Laboratorio Nacional de Materiales y Modelos Estructurales (LanammeUCR)

Informe final: EIC-Lanamme-INF-0449-2023

Análisis del caso y resumen de los criterios emitidos por el LanammeUCR sobre los estudios preliminares y prácticas constructivas del proyecto: Construcción de un Paso a Desnivel en la Facultad de Derecho UCR - Rotonda de La Bandera, Ruta Nacional No. 39

Documentos de Licitación ITB-CRPC-96800-2019-001

Figura 2. Carta de plasticidad modificada: sitio del proyecto de la intersección de la Rotonda de la Bandera

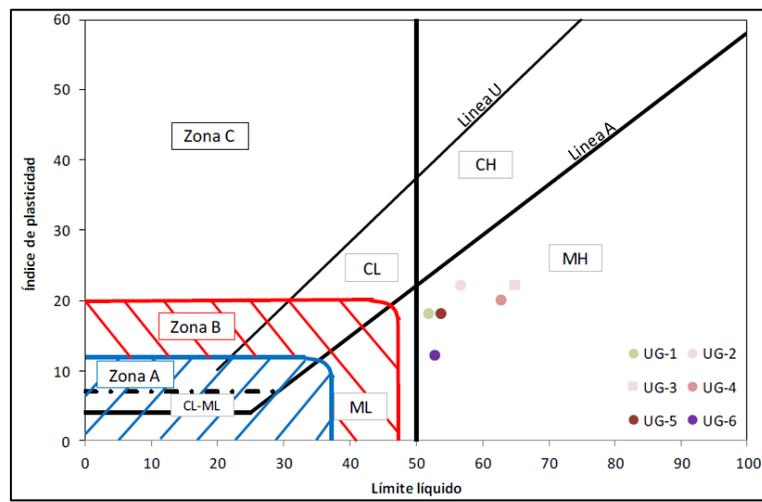
Sin embargo, dados los materiales encontrados en el sitio del proyecto, el PIG determinó que los tipos de suelos muestreados superan el 20 % de finos, y debido al nivel freático reportado podrían encontrarse en condición saturada. De tal forma, el PIG determinó que las últimas dos premisas no se cumplen. Adicionalmente, se revisó el potencial de licuefacción, colocándolos en la carta de plasticidad modificada por Idriss et al, presentada en el Seminario de la ASCE del 2003, la cual incluye una zonificación de suelos potencialmente licuables.

De acuerdo con la Figura 2 ninguno de los materiales tiene potencial de licuefacción. Dada la información analizada es criterio del equipo auditor que el análisis de licuefacción dentro de la memoria de cálculo se encuentra incompleto, al no evaluar materiales diferentes a arenas, pese a existir materiales con alto contenido de finos.

Figura 15. Razón de evaporación de humedad superficial. Fuente: MOPT, CR-2010.

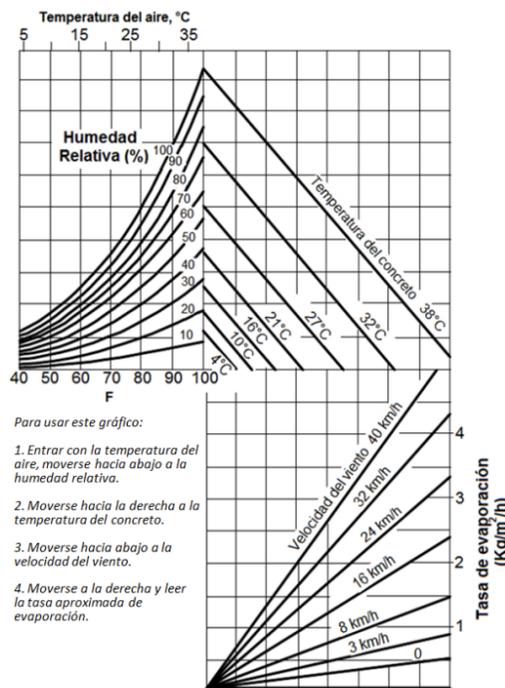
Cuando se coloque concreto hidráulico en la losa de los puentes o en otras losas expuestas, se debe limitar la evaporación esperada a una razón menor de 0,5 kilogramos de agua por metro cuadrado por hora, como se especifica en la Figura 552-1. La velocidad del viento se podrá obtener de la información que brinda el Instituto Meteorológico Nacional (IMN) o bien con cualquier dispositivo debidamente aprobado por la Administración.

Figura 17. Energía de compactación y diferentes equipos del Informe LM-PI-UIIT-079-R2

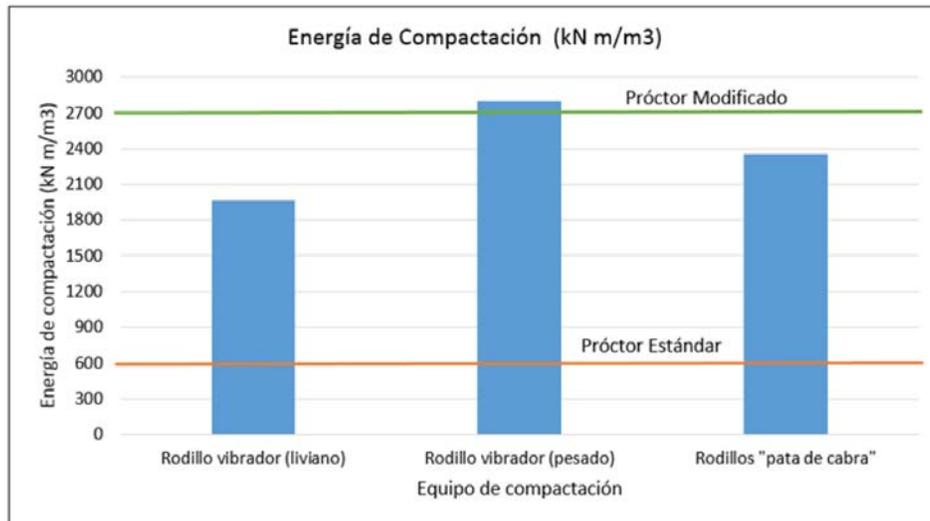
También, del mismo Informe LM-PI-UIIT-079-R2 se considera la Figura 17 donde se pueden apreciar los resultados obtenidos con los diferentes equipos de compactación.

Con base en la justificación y recomendaciones presentadas en el Informe LM-PI-UIIT-079-R2 del 2020, se considera que “que el diseño de las bases estabilizadas con cemento se realice mediante el método Próctor Modificado, pues es el que mejor representa las condiciones de compactación en sitio.” (p. 49)

Tal como se aprecia en la Tabla 5 y Figura 17, la energía de compactación asociada al Proctor modificado es de 2,700 kN-m/m³, razón por la cual algunos investigadores como Nusit y Jitsangiam (2016) han utilizado el mismo nivel de energía, derivada de ensayos de compactación modificada, para trabajos de laboratorio para estudiar el comportamiento del deterioro de las bases estabilizadas con cemento.

Figura 18. Línea cronológica de la emisión de los diseños de mezcla asfáltica, colocación de mezcla asfáltica y notas del Gestor del Proyecto enviando diseños a la Administración

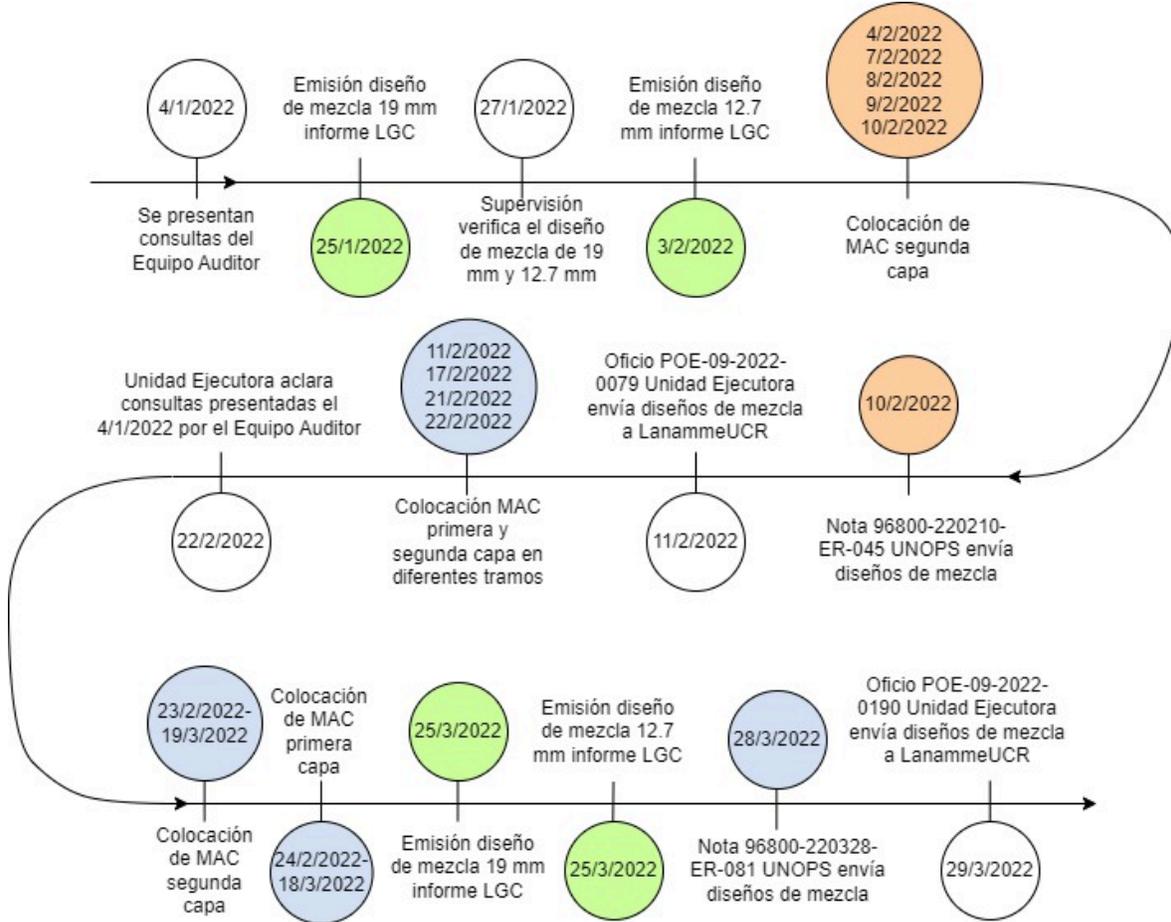
En la Figura 18 se puede apreciar la secuencia cronológica de la colocación de MAC en primera y segunda capa, así como las fechas de emisión correspondientes a los diseños de las mezclas colocadas y las notas de envío de dichos diseños desde el Gestor del Proyecto a la Administración. De esta forma, es claro cómo se dio la colocación de MAC previo a la aprobación de los diseños, e inclusive, previo a la emisión o actualización del diseño correspondiente.

Así, en relación con las fechas de presentación de los diseños de mezcla, su contenido y actualizaciones, no se cumple con lo establecido en los documentos contractuales, ya que la información no fue cambiada en el rango de 21 posteriores a la producción, sino durante la ejecución del mismo.
